Oggetto: [ID_VIP: 8036] TORTONA, POZZOLO FORMIGARO E FRUGAROLO (AL) – Progetto di un impianto fotovoltaico, denominato "Tortona 2", di potenza pari a 60 MW, comprensivo delle relative opere di connessione alla RTN.

Parere tecnico istruttorio della Soprintendenza Speciale per il Piano Nazionale di Ripresa e Resilienza.

Immagine elaborata dal Proponente – modifica layout di progetto

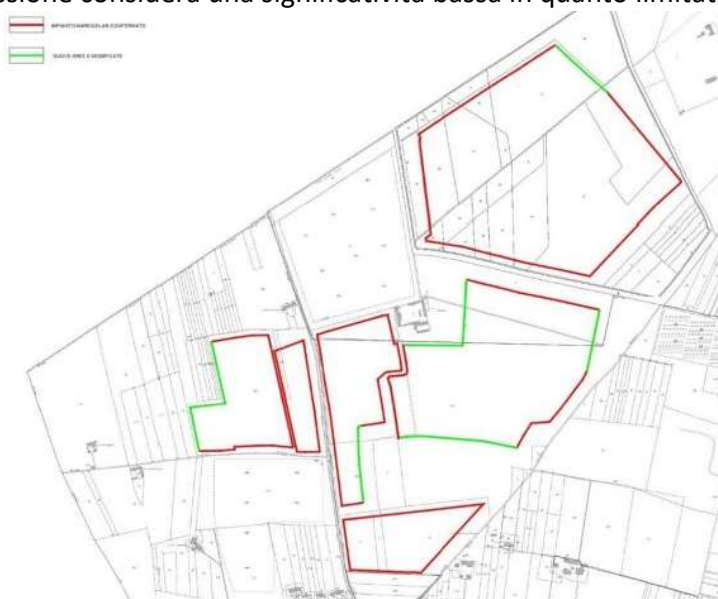
CONSIDERATO che il Proponente ha provveduto ad apportare alcune modifiche al layout di progetto presentato prima della pubblicazione delle "Linee Guida in materia di Impianti Agrivoltaiici" del MiTE, ritenendo di adeguarlo ai requisiti ivi contenuti; in particolare, ha provveduto ad arretrare la recinzione di 10 metri in alcuni tratti del perimetro dell'impianto, ad utilizzare moduli più efficienti nel rapporto potenza/superficie e a

prevedere un interasse tra le strutture pari a 11,5 metri; come si evince dall'immagine precedente, in verde sono indicate le perimetrazioni dell'impianto modificate mentre in rosso quelle rimaste invariate.
